Madrid, 13 de mayo de 2022

Exclusiones en la fase de valoración técnica correspondiente a la licitación, por procedimiento abierto simplificado, de un SUMINISTRO DE SEMIANILLO ELÁSTICO DE ENGANCHES EXTREMOS E INTERMEDIOS MONTADOS EN VARIAS SERIES DEL PARQUE DE MATERIAL MÓVIL DE METRO DE MADRID (Licitación 6012200064)

Detalle del centro de R80 y R50

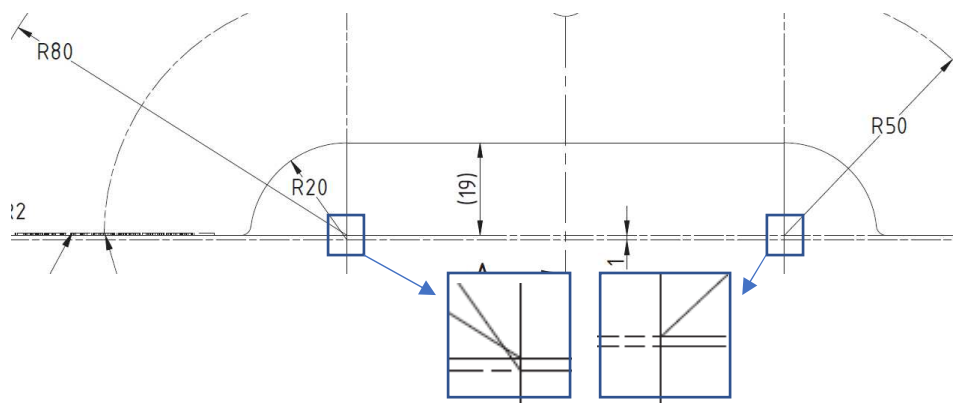
En el plano del repuesto que adjunta el licitador, las dimensiones del material ofertado (denominado SP20191008017) indicadas, no son exactamente iguales a las del repuesto requerido (36640 Ed. B), ya que existen diferencias en los centros de los radios R50 y R80. En concreto, como se aprecia en el plano 36640 Ed. B publicado, los centros de radio indicados (R50 y R80) parten de la línea de cota que está desplazada un milímetro; sin embargo, en el plano del material ofertado (SP20191008017) los centros de los radios (R50 y R80), la línea de cota de la que parten no está desplazada un milímetro, como se aprecia en los siguientes recortes de los planos:

Las características del repuesto ofertado no cumplen los requisitos definidos en el Pliego de Prescripciones Técnicas, ya que no cumplen las medidas requeridas en el plano 36640 de Metro de Madrid incluido como ANEXO II PLANO SEMIANILLO y, por tanto, no se pueden considerar equivalentes en medidas.
